「中央新幹線建設工事における大井川水系の水資源の確保及び自然環境の保全等に関する引き続き対話を要する事項」に対する見解(その1)

令和元年10月18日(金)

東海旅客鉄道株式会社

図 本坑トンネルにおける湧水量低減対策(イメージ)

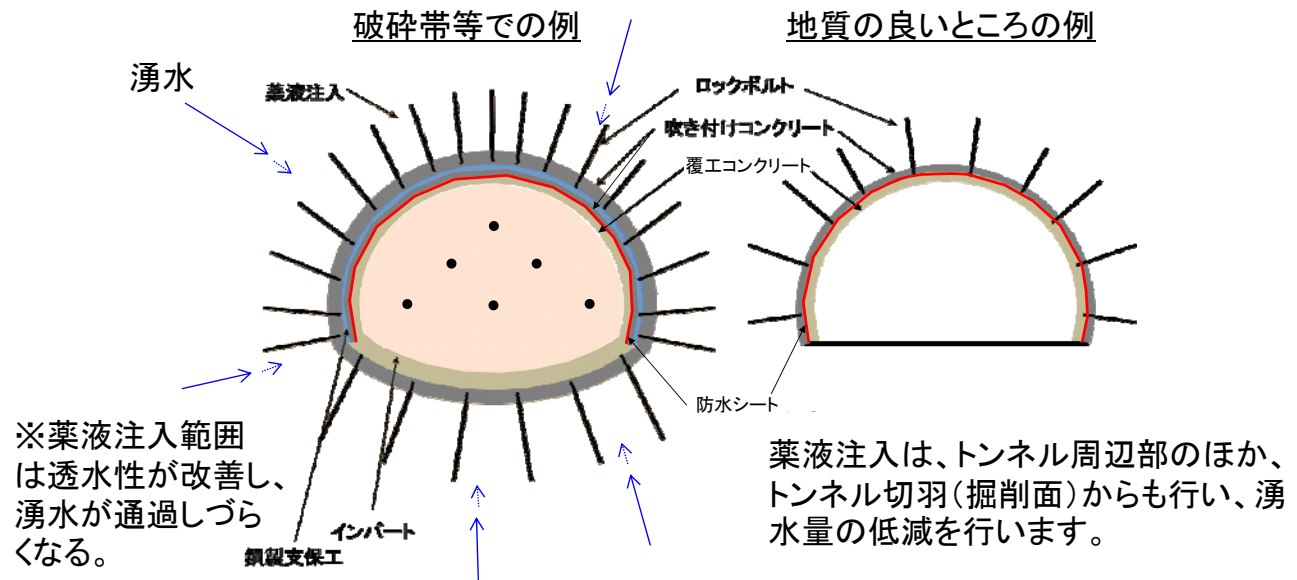
事項の内容
(2)トンネル掘削時の側面からの湧水量軽減対策である薬液注入等の対策のほかに、切羽面からの湧水対策についての説明
(3)被圧水に対する、防水シートや覆工等の湧水量低減対策の有効性

- ・トンネル掘削においては、吹き付けコンクリート、防水シート、覆工コンクリートを施工し、湧水量を低減していきます。
- ・また、破碎帯等においては、薬液注入などの補助工法も実施していきます。

図 トンネル湧水量の推定

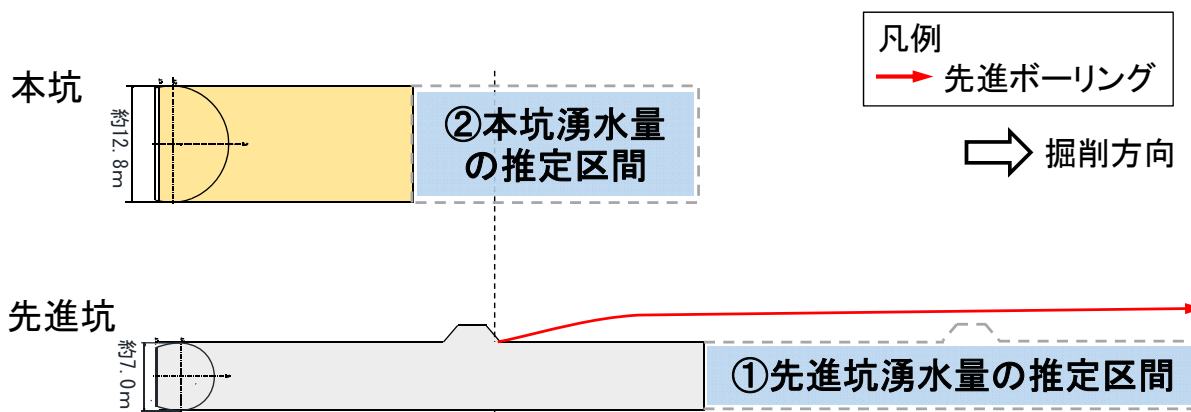
(4)トンネル湧水量の管理曲線グラフについて、わかりやすく文章を用いた説明がまず必要。その上で、管理曲線による管理の妥当性を確認

- ・先進ボーリングで得られたデータ（湧水量、地山性状）を確認し、その結果、地質が悪い箇所ではコアボーリングなどを実施し、トンネル掘削前に透水係数などの物性値を把握し、これらを用いて先進坑の湧水量の推定を行います。
- ・先進坑で得られたデータ（湧水量、透水係数等）により、本坑の湧水量の推定を行います。

○工事中のトンネル湧水の流し方

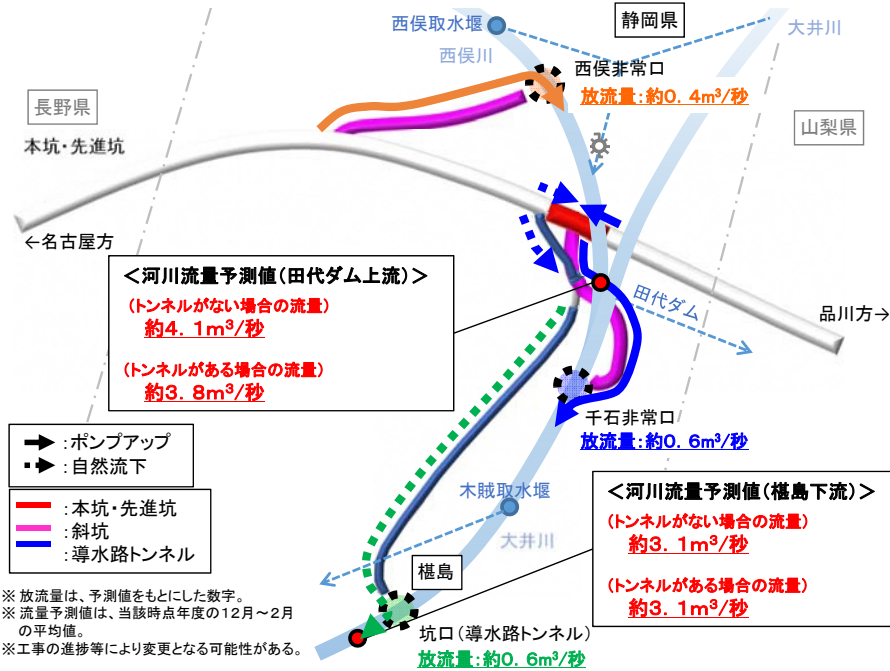
(5)トンネル湧水の大井川水系への戻し方及びポンプアップ方法について、工事の工程も示しながら、図とともにわかりやすく文章を用いた説明がまず必要。その上で、戻し方の妥当性を確認

- ・導水路トンネルが使用できるまでは、各トンネルの坑口付近からトンネル湧水を大井川及び西俣川へ流すこととします。
- ・導水路トンネルの使用が可能になった段階より、ポンプアップと自然流下により、導水路トンネルを通じて、トンネル湧水を大井川へ流します。
- ・次頁より、河川流量が少なくなる渇水期におけるトンネル湧水の流し方の詳細を工事ステップ毎に示します。

○山梨県境付近のトンネル工法比較

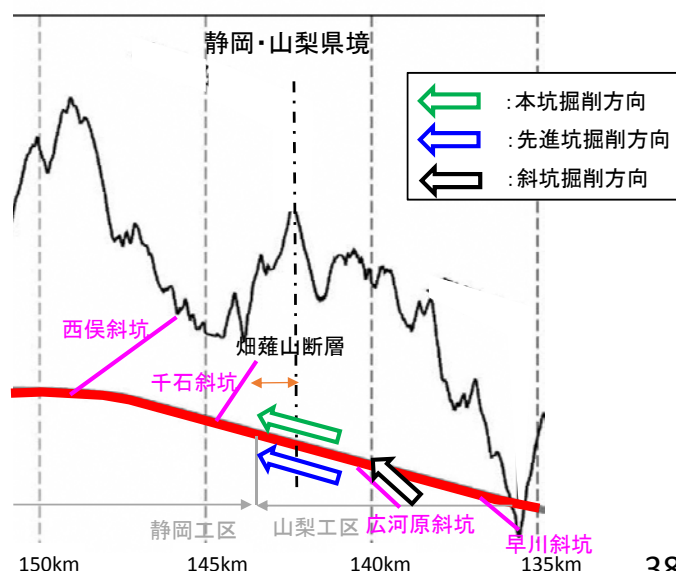
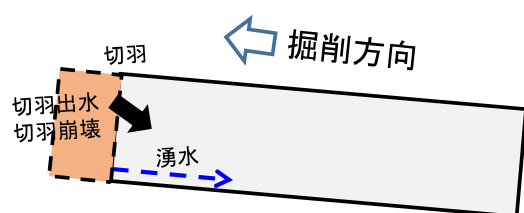
- (1) 他県側から掘削するという工法のみが示された。これでは、この工法しかとり得ないのかどうかの判断ができない。下り勾配の掘削が技術的に可能であった青函トンネルの工事も参考にしつつ、現段階で考えられる代替工法を示した上での工法の比較検討

工法及び掘削の向き		評価				県外流出
		安全性	経済性	工期	適否	
NATM	A 先進坑・本坑ともに上り勾配で掘削	○	○	○	適	有*
	B 先進坑は下り勾配で掘削、本坑は上り勾配で掘削	×	△	△	否	無
シールド	C 先進坑は下り勾配でシールド工法、本坑は上り勾配でNATM掘削	技術的に困難			否	無

○県境付近からの導水路トンネルで導水(1)

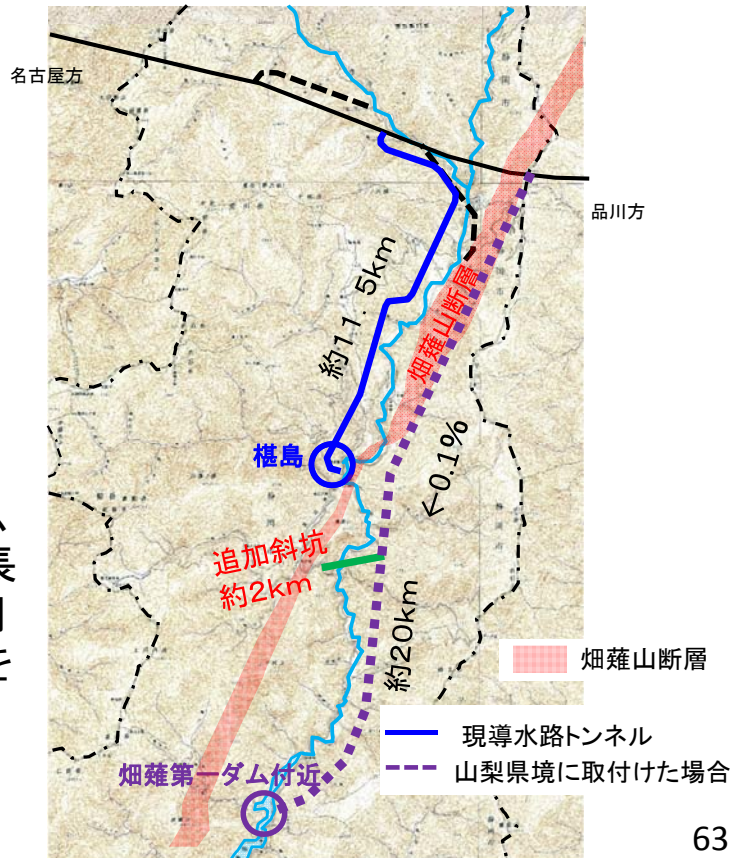
(3)「畑薙山断層と平行して導水路トンネルなど送排水管路を作ることが地質・湧水の点で不適切」であるとしていることについて、その根拠(地質データ等を用いた説明)

- ・畑薙山断層に沿って、最大土被り約1,000mのトンネルを掘削することは、技術的に困難です。
- ・さらに、このトンネル自体の湧水により沢水等の減少が生じるほか、発生土が増加します。
- ・トンネル延長が、畑薙第一ダム付近までの約20kmと非常に長くなり、掘削に時間を要し、早期に自然流下により大井川に水を流すことが困難です。

○豊水期

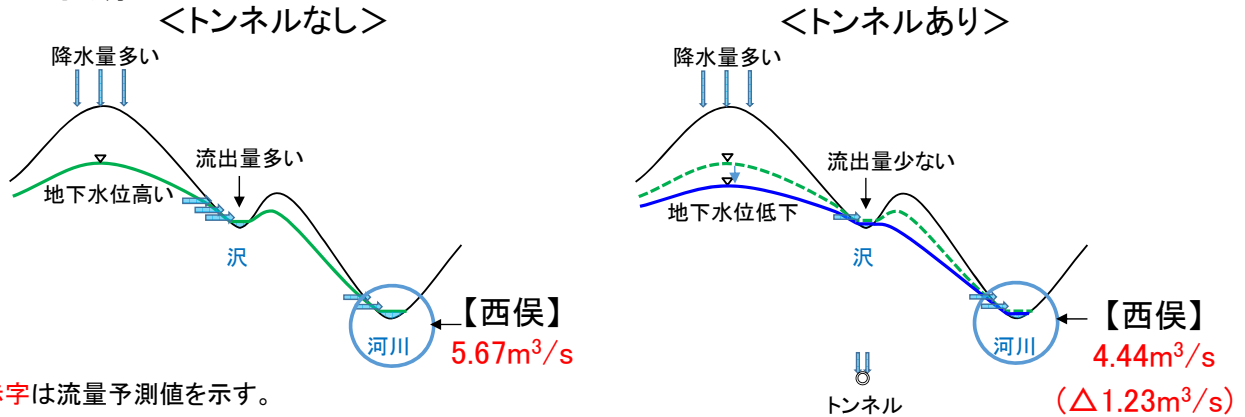
(5) 河川の流量予測では、トンネル湧水による河川の減水量が季節ごとに変化するとしているが、その根拠

- ・水収支解析では、トンネル内に流入する湧水により、周辺山体の地下水位が低下し、地下水から沢や河川への流出量が減少することをモデル化しています。

- ・豊水期は降水量が多く、地下水位が高いため、地下水から沢や河川への流出量が多くなります。
- ・トンネル掘削により湧水が生じ(※湧水量は年間を通じて概ね一定)、地下水位が低下することで、沢への流出量は大きく減少し、河川流量の減少量が大きくなります。

図 地下水の概念図

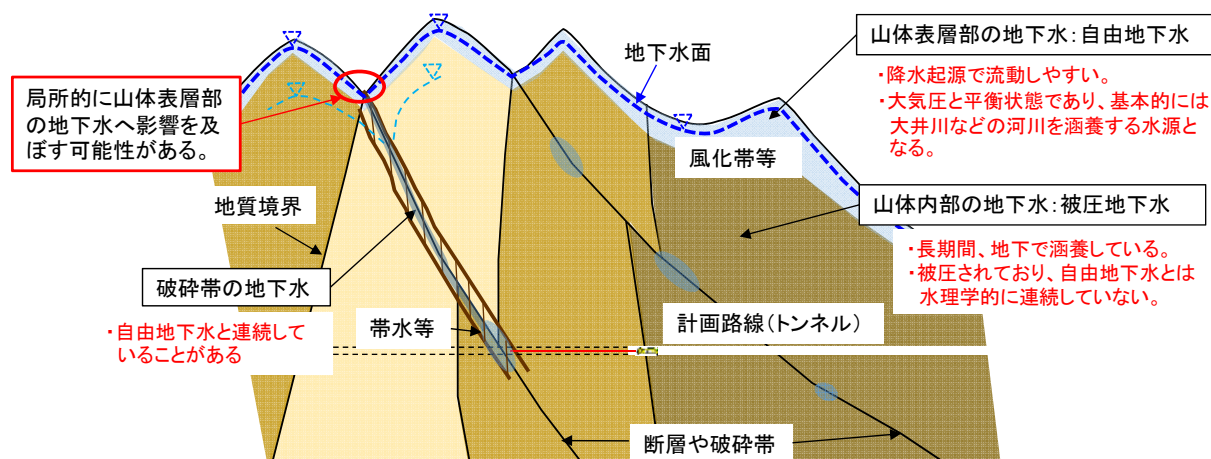
(5) 「突発湧水が発生した場合でも、山体内部の地下水が枯渇することはない」とした根拠

- ・突発湧水が、破碎帯で発生し、破碎帯の地下水が自由地下水と連続している場合は、局所的に山体表層部の地下水へ影響を及ぼす可能性がありますが、自由地下水は降雨等により涵養されるため、山体内部の地下水が枯渇することはないと考えています。
- ・山体内部の地下水(被圧地下水)に起因して突発湧水が発生した場合は、山体表層部の地下水とは水理学的に連続していないため、トンネル周辺の一定の範囲において影響を及ぼすことが想定されますが、山体内部の地下水が枯渇することはないと考えています。

○地下ダムについて(西俣付近に建設した場合)

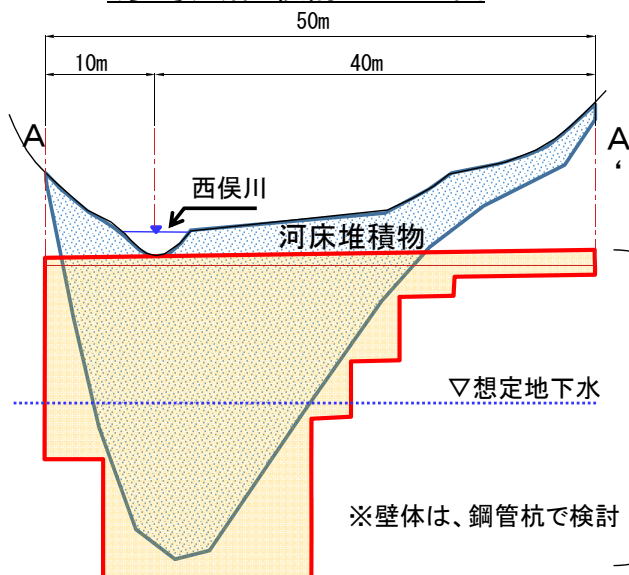
- (6) 西俣上流部での流量減少対策として、地下ダムが技術的に困難とする理由の明示とともに、地下ダムではなく別の具体的対策

- ・塩坂委員からご提案いただいた地下ダムは、西俣付近で建設する場合、以下のようなものと考えましたが、壁体を施工する場合、河川内での施工となり、土中にある転石等により技術的に施工が困難であり、水質の悪化や発生土や建設汚泥の増加などが想定され、更なる環境負荷がかかることとなり、合理的な対策ではないと考えています。

図 トンネル湧水の濁水処理の流れ(イメージ)

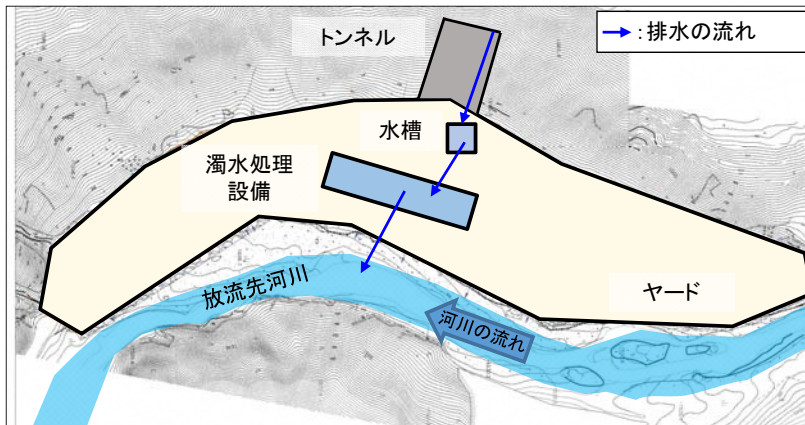
事項の内容
(7) トンネル工事で発生する濁水についての有効性・実現性を兼ね備えた具体的処理方法

- ・トンネル掘削工事から発生する濁水、アルカリ排水は、処理設備により処理をして河川へ放流します。

○トンネル湧水3m³/秒の処理方法等

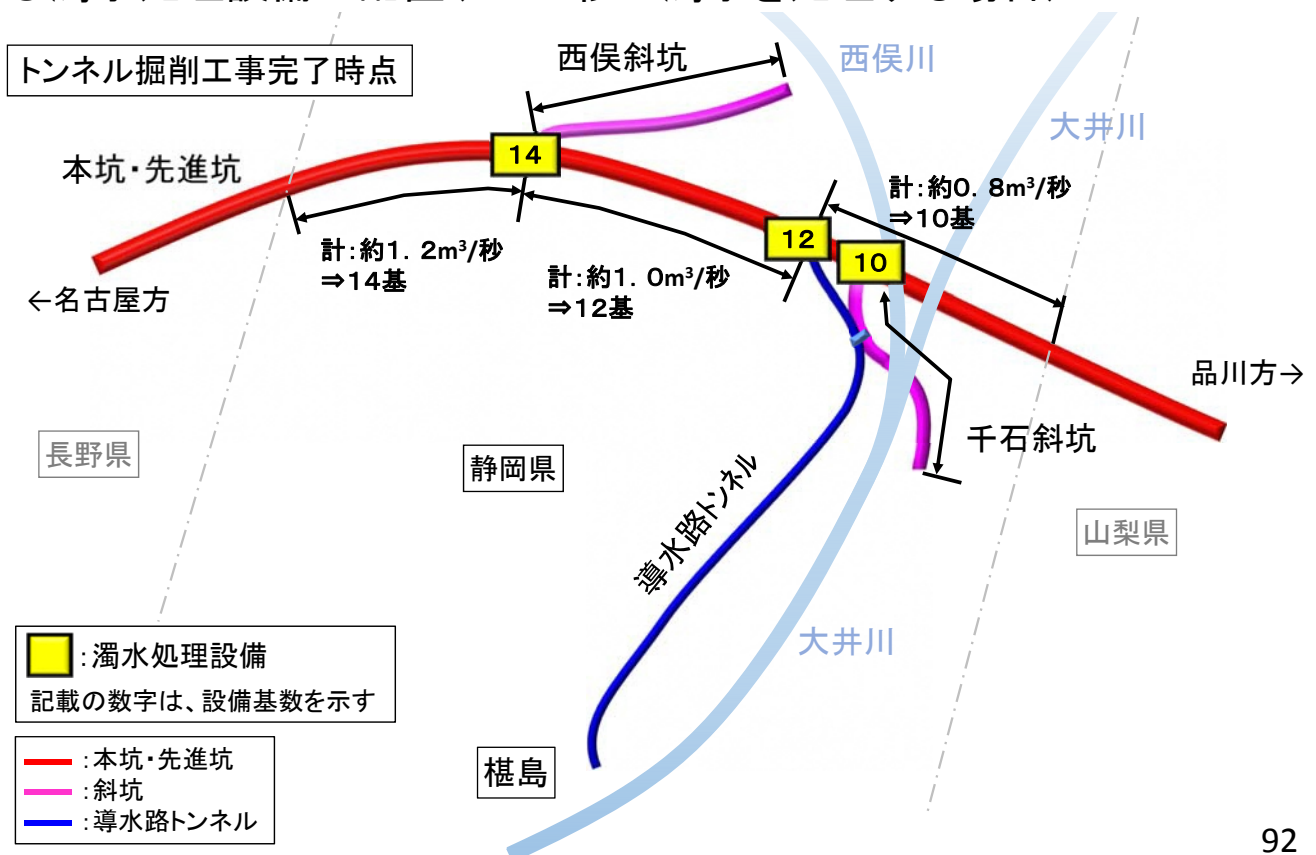
(8) トンネル湧水を処理するポンプアップ等施設の規模の適正さを判断するための、想定湧水量データ(想定外に湧水量が多い場合を含む)とそれに応じた処理施設の規模の妥当性を確認

- ・トンネル掘削時は、トンネル湧水を清水と濁水に分離処理を行うことで、濁水処理の量を低減させながら工事を進めていきます。
- ・管理値3m³/秒に相当する湧水量の処理をするために必要な設備は、湧水の全てが濁水とした場合に、濁水処理設備(300m³/時)が36基必要となります。
- ・処理設備は、トンネル坑内を利用して分散して配置することにより、仮に3m³/秒のトンネル湧水が発生した場合も必要な設備を設置することが可能です。
- ・トンネル工事完了後の当面の間は、濁水やコンクリート構造物からのアルカリ排水が湧出することが考えられますが、排水が定常的な状態になるまでの間は、処理設備を設置し、処理をして河川へ放流します。

図 西俣非常口からのポンプアップ

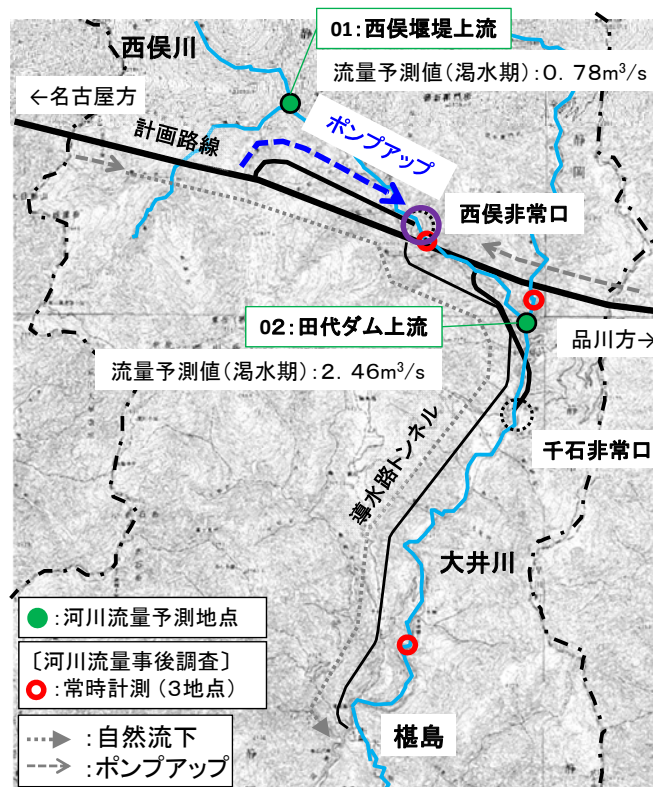
(3) 西俣非常口より上流部の生物を守るための具体的措置

- ・西俣付近の渇水期(12月～2月)の工事中の河川流量予測結果は、西俣非常口の上流、下流のいずれの地点も西俣堰堤の河川維持流量の $0.12\text{m}^3/\text{秒}$ を上回る結果となっています。
- ・トンネル掘削においては、吹付コンクリート、防水シート、覆工コンクリートを施工し、必要により薬液注入等を実施することで流量への影響を低減していきます。
- ・今後も西俣や木賊付近等で河川流量の常時計測を実施し、西俣非常口付近の河川において西俣取水堰の河川維持流量程度までの著しい流量の減少傾向が見られた場合などには、動植物の生息・生育環境の保全のために、西俣非常口からトンネル湧水を西俣川へ流すこととします。

図 トンネル湧水の濁水処理の流れ(イメージ)

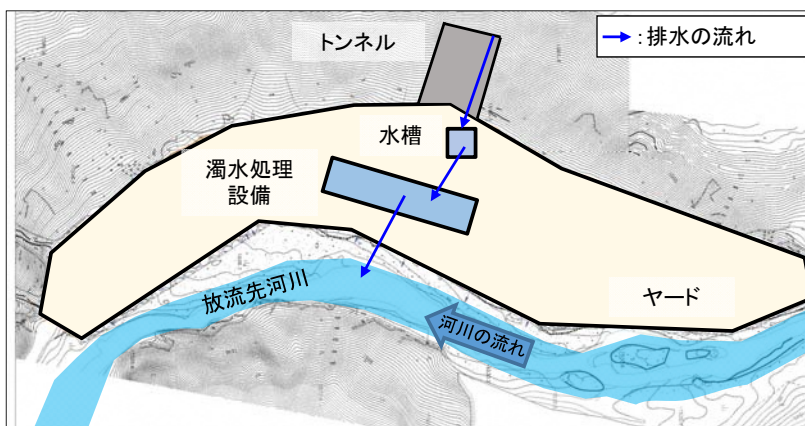
(2)いかなる状況においても有害物質や濁水が河川に流れ出すことのないよう、清水と濁水を分離する濁水処理設備の能力は、突発湧水時に対応できる配置計画とする必要があるので、施工計画と併せてその内容を具体化

- ・トンネル掘削工事から発生する濁水、アルカリ排水は、処理設備により処理をして河川へ放流します。
